原告鈴木鐸士本人尋問

唐津沢に廃棄物処分場を設置すると豪雨時洪水災害対策は不可能である

被告側の準備書面 (2) の主要な問題点について

技術基準違反を糾弾する

図 1

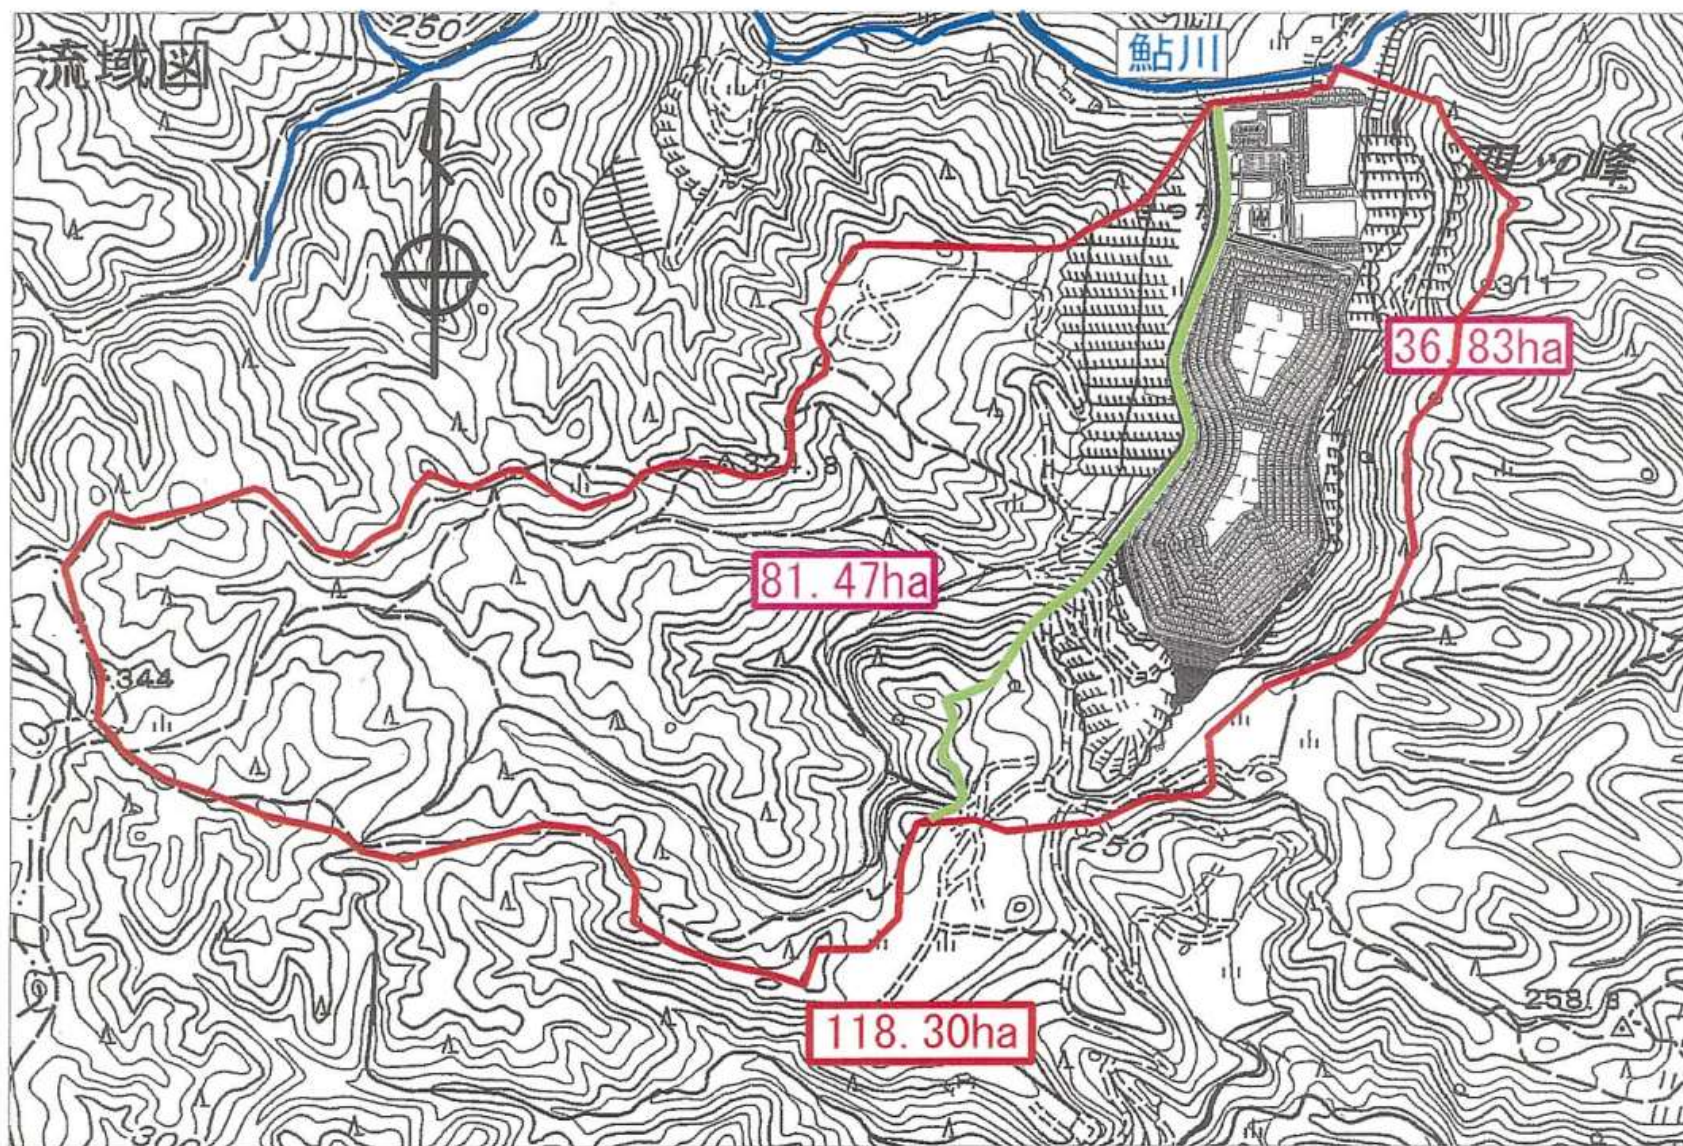
唐津沢産廃処分場の施設を建設する場合には、その流域からの豪雨時の雨水を鮎川に直接放流することは法規上許されず、適切な容量の防災調整池を排水路の途中に設備せねばならない。図1の流域図から判るように、計画流域の面積は118.3haとかなり広く、鮎川の下流には河川隧道が在り流下能力が極めて小さいために、防災調整池の容量は巨大なものが必要となる。しかし県は、容量算定対象の流域面積を偽装するばかりではなく、不適切な降雨量を適用することにより、防災調整池容量を大幅に矮小化するという不正行為をしている。これは明らかに、県が定めた調整池技術基準に違反するものであり、防災ダムの役割を果たしている唐津沢湖を埋立し、現在の計画が是正されないまま名目だけの防災調整池が造られてしまうと、豪雨時には激甚な洪水吐き(超過放流)により多量の雨水が鮎川へ流れ込み、下流域に甚大な災害を招くことになる。

図1 流域図 この図は、県の基本計画図に一部加筆したもの。赤丸印は、上流域の下流端を示し、この位置付近で、台風13号時に、矢印方向の洪水流により地盤の大崩落が発生した。

図1 全体計画図(埋立完了後) (乙54の1より引用)

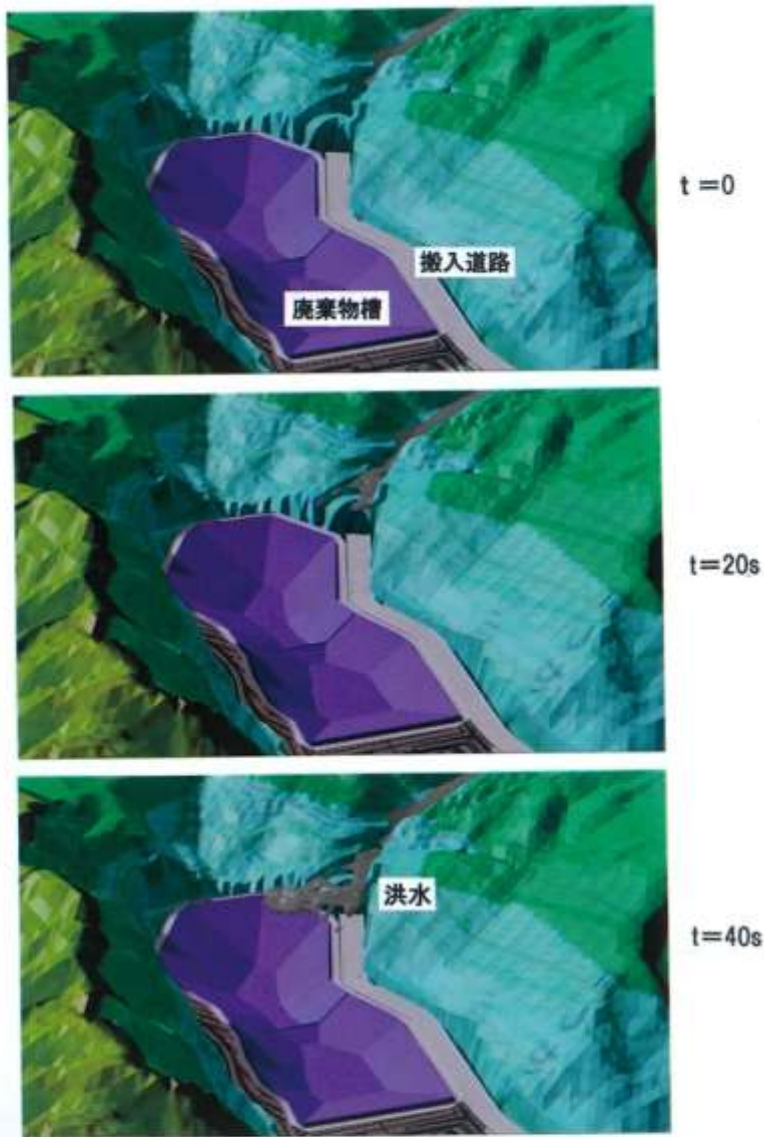
本件候補地と県道 37 号が接する地点は、唐津沢展望図 (図 6) に示す日立セメント太平田鉱山の唐津沢鉱体と本鉱体の間に位置する。現状では、唐津沢鉱体部は採掘されて広大な窪地となっており、底部には湖 (湛水) が形成されており、約 57 万 m³ の雨水貯留が可能であるため、期せずして洪水に対する防災ダムの機能を巧みに果たしている。この広大な唐津沢の谷間を埋立し、産廃処分場を建設する基本計画が完了し (図 1)、現在は産廃搬入道路の基本設計が進行中である。

図7 水防法規定の降水量の場合における防災調整池容量算定の要領

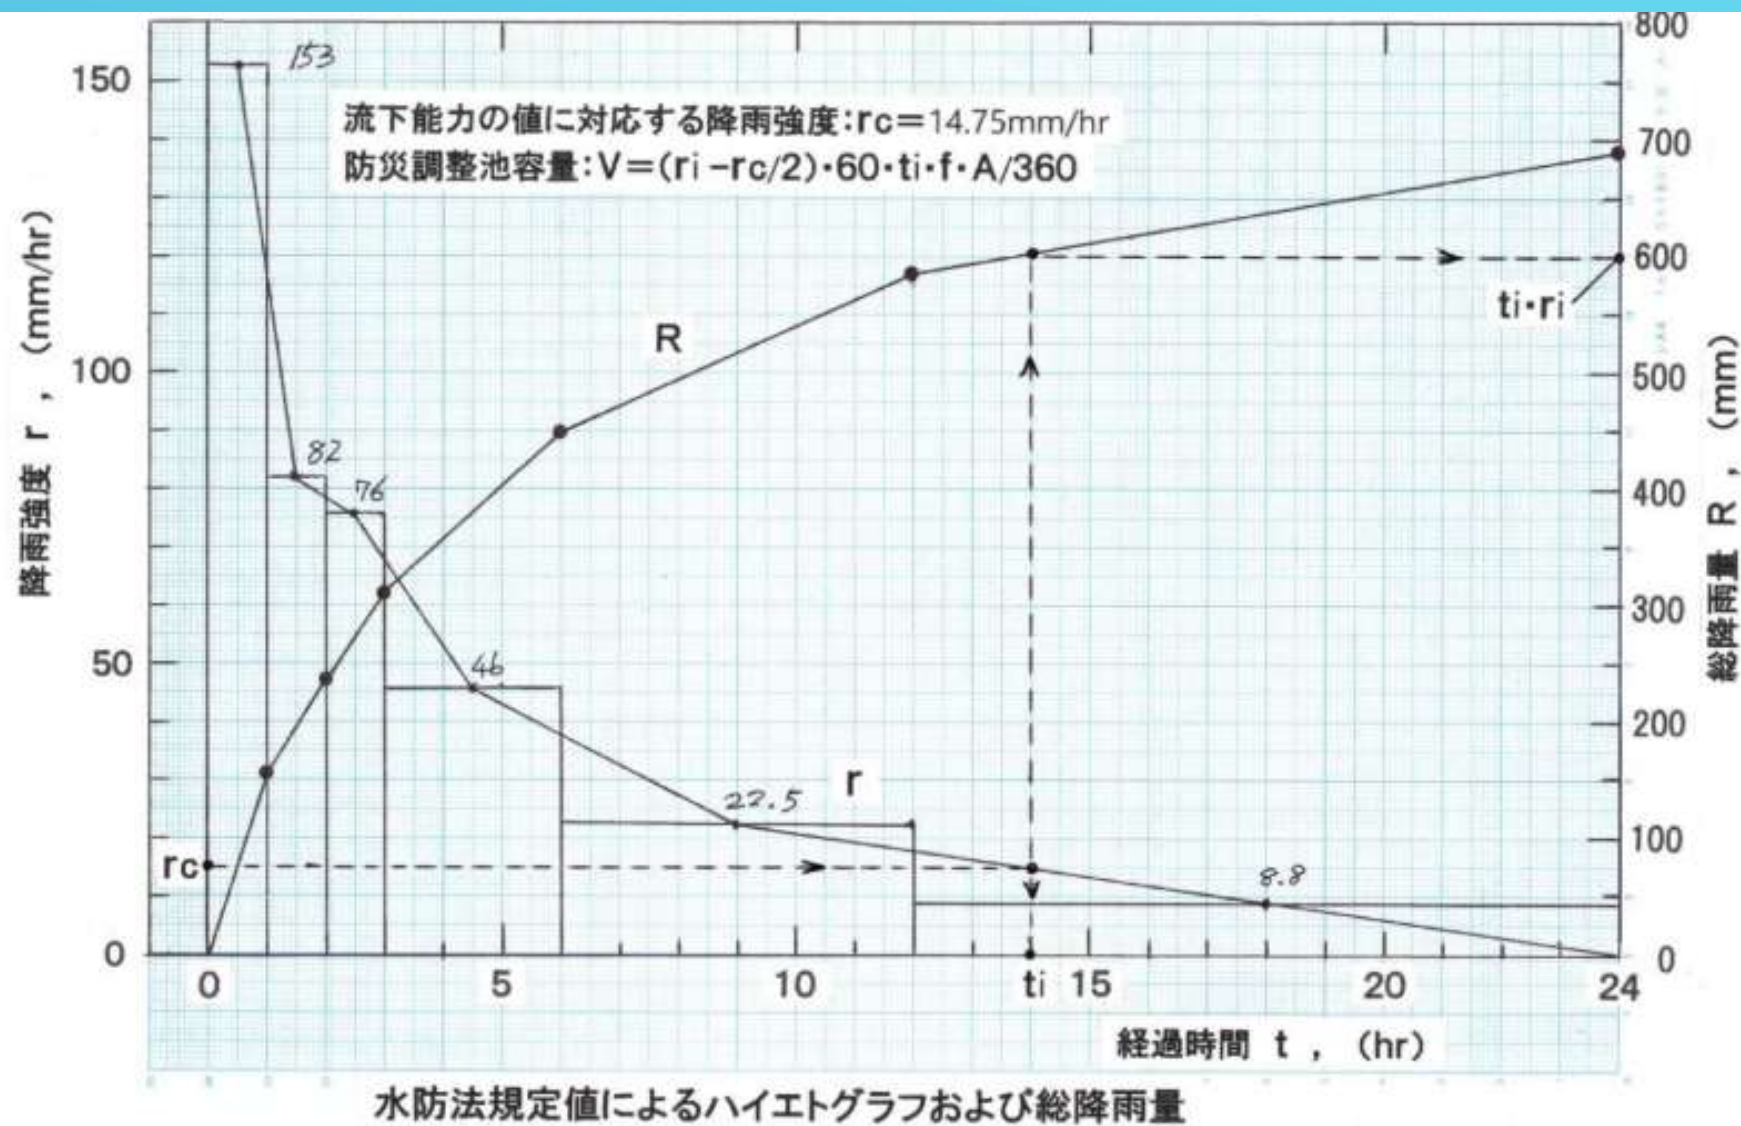
流域が隔壁で確実に区分された場合の各流域に課せられる調整池容量

水防法規定の降雨量（1 時間 153mm、24 時間 690mm）の場合

$$V_{\text{敷地}} = (48.7 \text{ mm/h} - 14.746 \text{ mm/h}/2) \times 60 \times 720 \text{ min} \times 0.708 \times 36.83 \text{ ha} \times 1/360 = 12 \text{ 万 } 9300 \text{ m}^3$$

$$V_{\text{西側}} = (48.7 \text{ mm/h} - 14.746 \text{ mm/h}/2) \times 60 \times 720 \text{ min} \times 0.6 \times 81.47 \text{ ha} \times 1/360 = 24 \text{ 万 } 2500 \text{ m}^3$$

$$V_{\text{合計}} = V_{\text{敷地}} + V_{\text{西側}} = 12 \text{ 万 } 9300 \text{ m}^3 + 24 \text{ 万 } 2500 \text{ m}^3 = 37 \text{ 万 } 1800 \text{ m}^3$$
